Asunto: SUCURSAL CARMEN – Incorporación de  
Lobby 24hs. y reorganización de Planta  
**L.A. 2021/51/04956**

En relación a las consultas recibidas vía email de la Licitación de referencia, se transcriben a continuación, seguidas de su correspondiente respuesta:

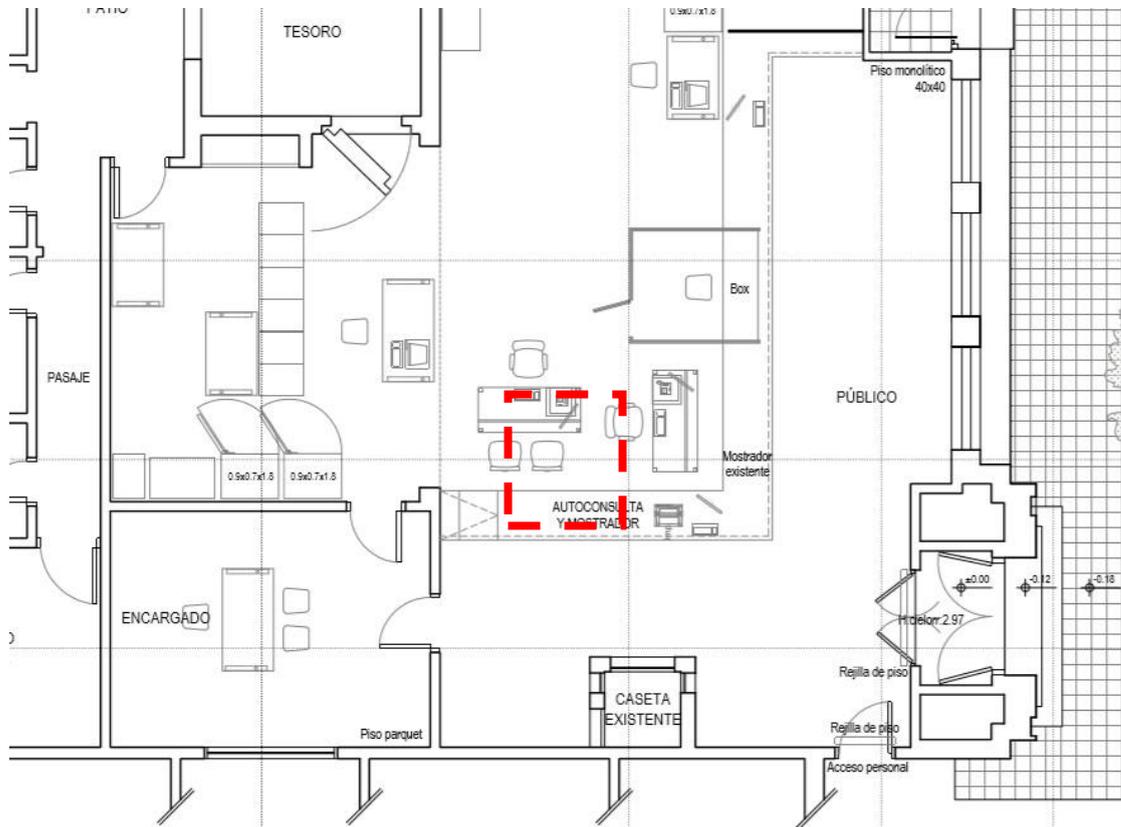
4. ¿El local L05 llevara piso técnico? ¿En caso de que lleve lo suministra el BROU?

R: Leva piso técnico y deberá cotizarse la compra de Piso técnico de baldosones desmontables de 24"x24" y un espesor mínimo de 25mm.

Las piezas de Monococcion en material pétreo y resinas con incorporación de armadura metálica. El sustrato deberá estar perfectamente amalgamado al porcelanato. Terminación Superficial: porcelanato mate o semi mate.

Protección inferior en hoja de aluminio y reborde de acabado perimetral en PVC, el cual deberá garantizar la hermeticidad del conjunto y el correcto ajuste de las placas.

Estructura portante compuesta de torretas de acero galvanizado, con sistema de regulación y bloqueo con vástago de altura preestablecida o bien cabeza roscada.

### 31. Implantación – Obrador

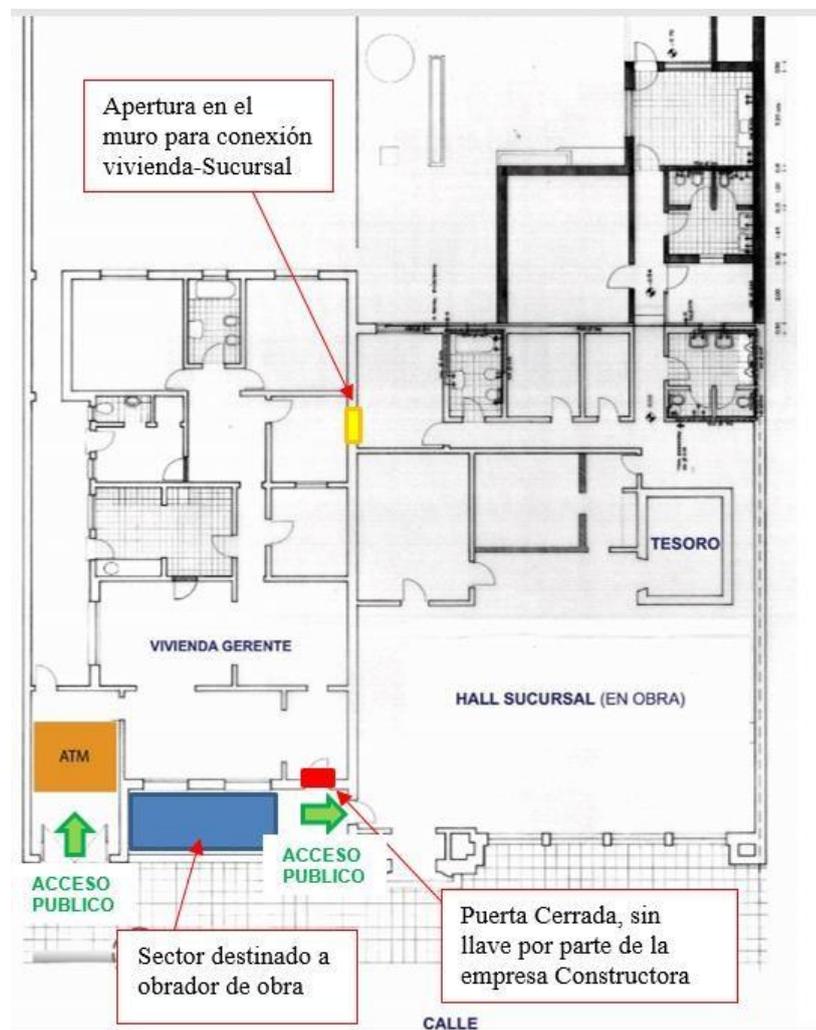
En la visita de Obra del pasado 27/7/2021; se intercambió con los arquitectos del BROU presentes, la posibilidad de usar la casa \* del banco\* (sin garaje); como lugar de acopio de los diferentes, obrador y oficina de Obra; siempre considerando entregarla en buenas condiciones al final del proceso. Se consulta si es posible considerar ese lugar para Obrador- Oficina durante la Obra.

R: El acceso de la vivienda será restringida únicamente desde un vano que se deberá abrir. El mismo deberá se cotizado la apertura, según en el plano siguiente. Asimismo, se deberá cotizar recomponer al finalizar la obra el muro con las mismas características constructivas a la

existente y tomando en cuenta la previsión necesaria para evitar que se marque el revoque en ambos lados.

En lo que refiere al acceso a estos lugares se hará únicamente desde la Sucursal, teniendo solo posibilidad de acceso, cuando personal del banco este en el edificio. Por otro lado se deba desalojar de personal de la empresa Constructora la

vivienda al momento de hacer la carga y descarga de los ATM en el garje de la vivienda.
